# STUDIO DI IMPATTO AMBIENTALE

## PROGETTO DI AMPLIAMENTO DELL'IMPIANTO DI AUTODEMOLIZIONE DI AUTODEMOLIZIONE BRESOLIN s.r.l.

**Appendice della Relazione  
generale dello S.I.A.**

**-Integrazioni -**

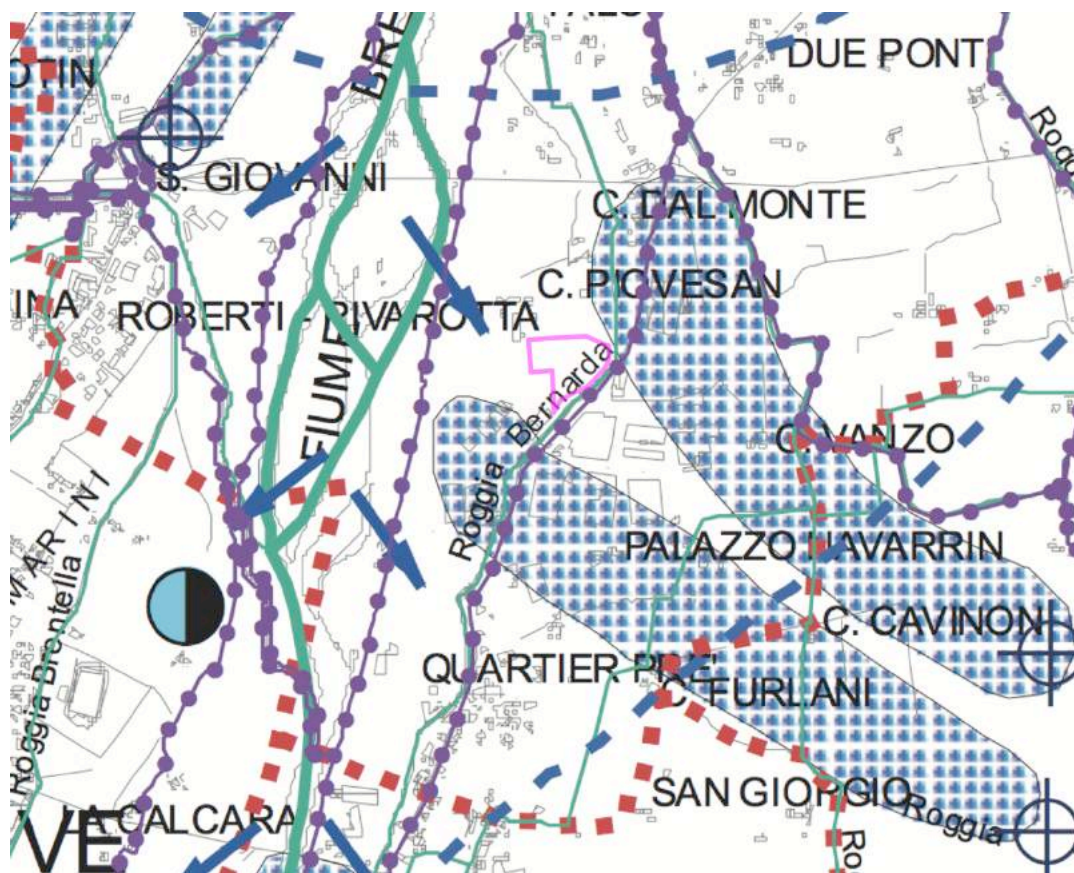
- *Tavola 2.1.A del P.T.C.P. (Zona Nord) - Carta della fragilità:  
Il S.I.A. non ha indicato il fatto che l'area interessata dall'impianto (tutta) è all'interno di "Alvei fluviali Disperdenti e Drenanti (art. 29 i)". Sarebbe opportuno che venisse analizzata, in sede di integrazioni, le sopraindicata sensibilità ambientale rapportandola con la proposta progettuale. Le integrazioni che la ditta trasmetterà a riguardo è opportuno che vengano analizzate all'interno del Quadro Ambientale "Caratterizzazione dell'ambiente idrico" e "Caratterizzazione del suolo e del sottosuolo".*

Con riferimento alla Tavola 2.1.A del P.T.C.P. (*Carta delle fragilità - Zona Nord*), nello S.I.A. si evidenzia come il sito di progetto ricada all'interno di "aree fluviali", volendosi riferire con questo termine all'ambito degli "alvei fluviali disperdenti e drenanti" normati dall'art. 29 delle Norme Tecniche del P.T.C.P.. Come riportato nella Relazione generale dello S.I.A., le Norme Tecniche del P.T.C.P. non prevedono particolari prescrizioni per questa condizione, se non precise direttive e raccomandazioni per i Comuni nella redazione di progetti di regimentazione idraulica ovvero nell'esecuzione di interventi di manutenzione ordinaria e straordinaria in alveo; si raccomanda in particolare di mantenere il massimo rispetto per le caratteristiche di naturalità degli alvei e delle aree di espansione prestando massima attenzione alla vegetazione e alla fauna, attuando eventuali prescrizioni delle autorità idrauliche competenti.

La definizione di "alveo fluviale" per questo ambito appare tuttavia impropria, dato che con questo termine ci si dovrebbe più propriamente riferire al letto di scorrimento delle acque superficiali, che pure in condizioni di piena rimangono confinate all'interno degli argini, al massimo coincidendo con la golena del fiume stesso. Il riferimento "alveo disperdente" indica un letto costituito da materiali permeabili di natura ghiaiosa, come per l'appunto nel caso del Fiume Brenta, che consente, in misura significativa, la ricarica della falda acquifera sotterranea mediante fenomeni di dispersione dall'alveo e dal subalveo del corso d'acqua superficiale stesso.

In ogni caso la direttiva di cui all'art. 29, quantunque diretta ai Comuni, verte sostanzialmente sul duplice obiettivo del mantenimento della sicurezza idraulica e del rispetto della naturalità e del paesaggio locale. In tal senso si ritiene che il progetto proposto risulti coerente con l'art. 29, per i seguenti motivi:

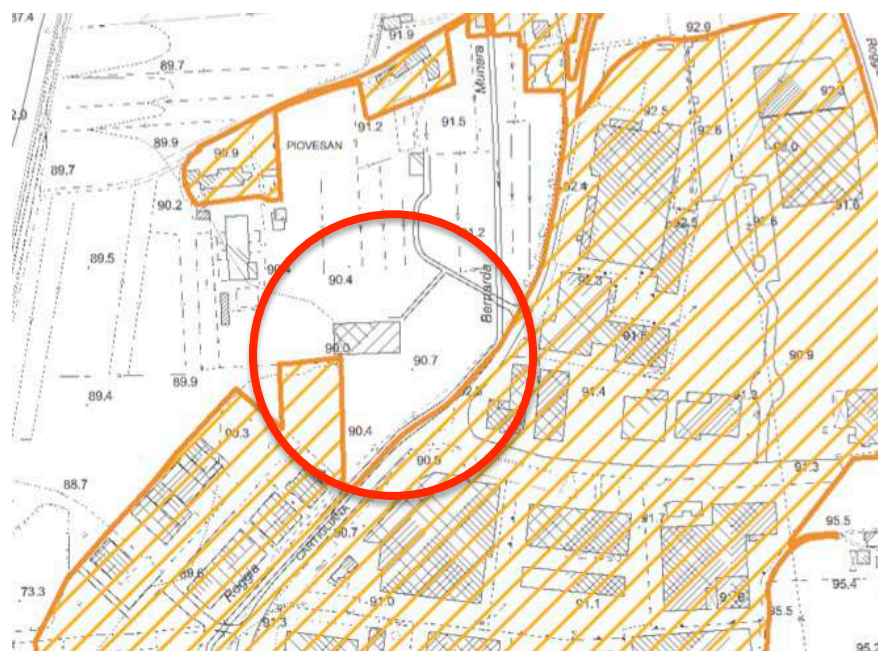
- *Tav. 5.3 del P.A.T. - Carta delle fragilità*  
*Il S.I.A. avrebbe dovuto indicare le motivazioni che hanno portato, in sede di P.A.T., ad individuare quest’area come “zona mediamente esposta a rischio geologico idraulico”, rapportandole con l’impianto esistente e con l’ampliamento previsto.*

La Tav. 5.3 (*Carta delle fragilità*) del P.A.T. individua tutta la porzione di territorio in prossimità del Fiume Brenta, e segnatamente tutto Quartiere Pré nel quale rientra anche l'impianto di Autodemolizione Bresolin, come "terreni idonei ai fini edificatori sotto condizione" in quanto considerata "zona mediamente esposta a rischio geologico idraulico". In merito a questo vincolo, le N.T.A. del P.A.T. prescrivono che i nuovi interventi edificatori vengano valutati sulla base di elaborazioni geologiche/geotecniche (che sono state effettuate ed allegate alla documentazione dello S.I.A.).

Il P.A.T. non motiva le ragioni della classificazione di questa porzione di territorio, tuttavia si presume siano da ricondurre al fatto che l'area compresa tra la scarpata morfologica e l'argine del Fiume Brenta, la cui composizione litostratigrafica è caratterizzata dalla predominante presenza di materiali permeabili, è infatti soggetta a fenomeni di dispersione del subalveo del corso idrico superficiale che alimentano le acque sotterranee, condizionandone anche significativamente il regime idraulico in situazioni di piena. Questa condizione è rilevata ad esempio dal P.A.T. del Comune di Cartigliano riferendosi alla porzione di territorio comunale prossimo all'argine est del Fiume Brenta che si raccorda a quello di Quartiere Pré in Comune di Bassano del Grappa. In queste aree, il P.A.T. del Comune di Cartigliano rileva come la profondità della falda freatica possa risultare relativamente prossima al piano campagna, con profondità del pelo libero che può variare tra i 5 e i 10 m e per questo motivo, oltre a specifici approfondimenti di natura geologica per gli interventi di nuova edificazione (come previsto anche dal P.A.T. di Bassano del Grappa), dispone il divieto di realizzazione per vani abitabili o accessori con aperture prossime al tirante massimo della falda (prescrizione in ogni caso non pertinente al progetto in discussione, che non prevede alcun vano interrato con aperture).

*Riprese fotografiche del pozzo disperdente delle acque meteoriche dei pluviali del capannone esistente.*

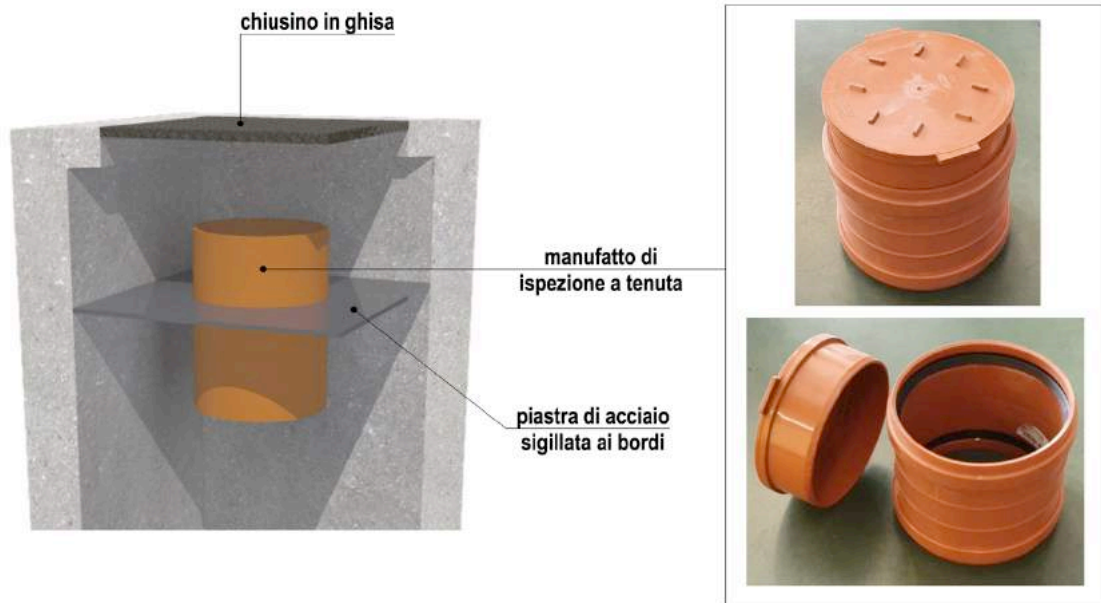
- *i pozzetti di ispezione dei pozzi disperdenti dovranno essere ubicati in aree sopraelevate oppure dovranno essere dotati di apposite guarnizioni a tenuta, al fine di impedire la veicolazione incontrollata di potenziali inquinanti direttamente nel sottosuolo;*
- *il Proponente dovrà presentare una valutazione tecnica, supportata da documentazione fotografica, relativa allo stato di conservazione ed efficienza dei pozzi disperdenti esistenti;*
- *dovrà inoltre essere prodotto un piano di monitoraggio e manutenzione degli stessi sistemi di infiltrazione facilitata nel sottosuolo.*

Riscontrando positivamente la prescrizione del Comitato Provinciale V.I.A. si conferma che i nuovi pozzi disperdenti (delle acque meteoriche delle coperture del nuovo involucro edilizio) saranno realizzati in modo che il bordo del manufatto di ispezione (e quindi anche il chiusino) risulti a quota superiore rispetto al piano del piazzale pavimentato contermini. Il coperchio (in ghisa sferoidale) di forma circolare, articolato autocentrante nel telaio, sarà munito di sistema anti-ristagnamento delle acque meteoriche; il telaio (circolare), con bordo esterno continuo rinforzato con nervature e sagomato ad alveoli per migliorare la presa nel calcestruzzo, sarà dotato di apposita sede per l'inserimento di una guarnizione elastica continua in EPDM.

I pozzi disperdenti esistenti, per quanto è stato possibile accertare visivamente, sono perfettamente efficienti e scevri da contaminazioni di sorta. Ciò si è potuto in particolare constatare per il pozzo assorbente delle acque meteoriche dei pluviali del capannone esistente, posizionato a margine del settore conferimento, dotato anche di contro-chiusino interno; dalle riprese fotografiche (riportate a pagina seguente) è possibile riscontrare:

- l'assenza di stalattiti e tracce di sporcamenti tanto nel terminale del collettore di adduzione quanto sul bordo interno del manufatto di ispezione,
- il perfetto stato del ghiaino drenante di fondo.
